Joint de chaussée de ponts-routes

N° F AT J0 13-09

RAN P 300 à 800 - PCB

Cet avis annule et remplace le précédent avis publié sous le numéro FAT J0 05-01

JOINT TYPE " PASSAGE DE SERVICE "

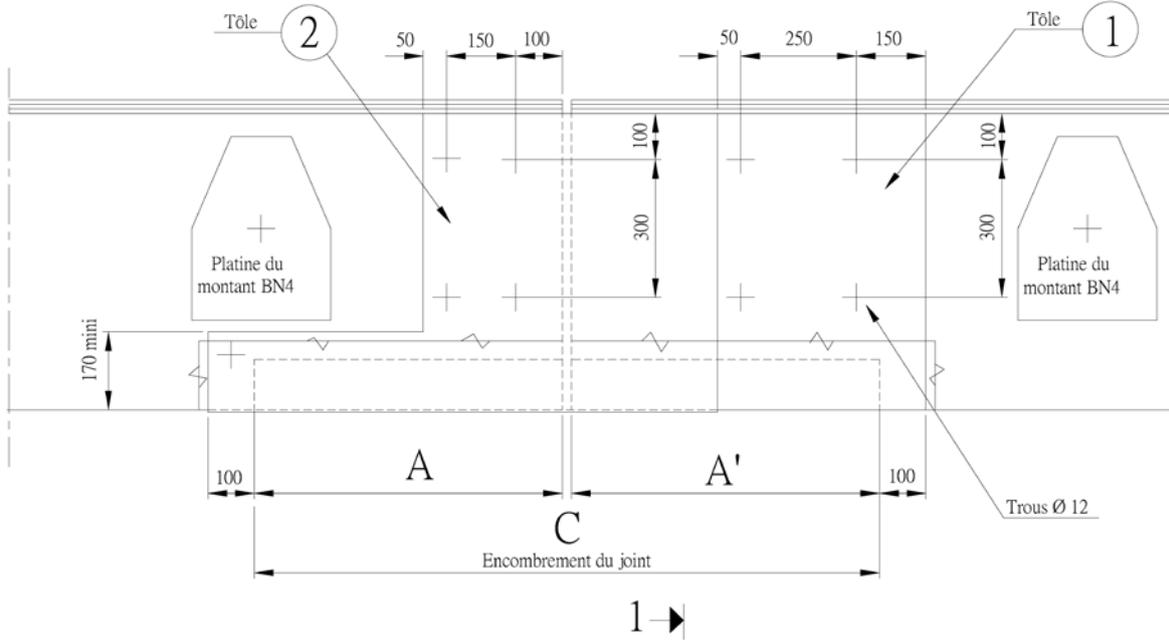
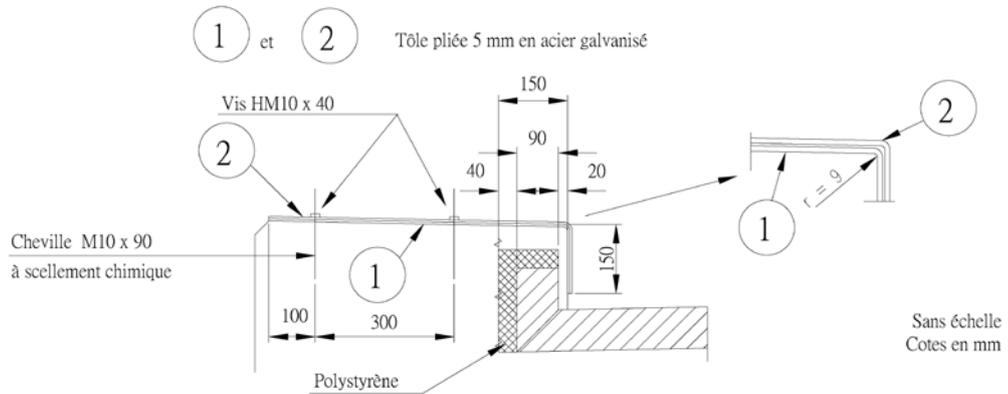
Dans le cas de la BN4 qui a fait l'objet d'une étude, PCB a proposé la disposition suivante (Cf. dessin type p 9/23) pour assurer la compatibilité entre le joint, dans sa partie relevé, et l'implantation des supports de barrière :

- recul d'un support de BN4 de 100 mm sans nuire à l'alignement des lisses grâce à l'interposition de fourrures,
- joint de trottoir à plaques en forme d'équerre permettant de contourner la platine de BN4.

Cette disposition suscite quelques remarques (en cas de choc, défaut de reprise des efforts de compression par suite d'une insuffisance de béton en arrière du support et risque de glissement des lisses au niveau du support). La Maîtrise d'oeuvre est donc invitée à prendre contact avec le Secrétariat de la Commission.
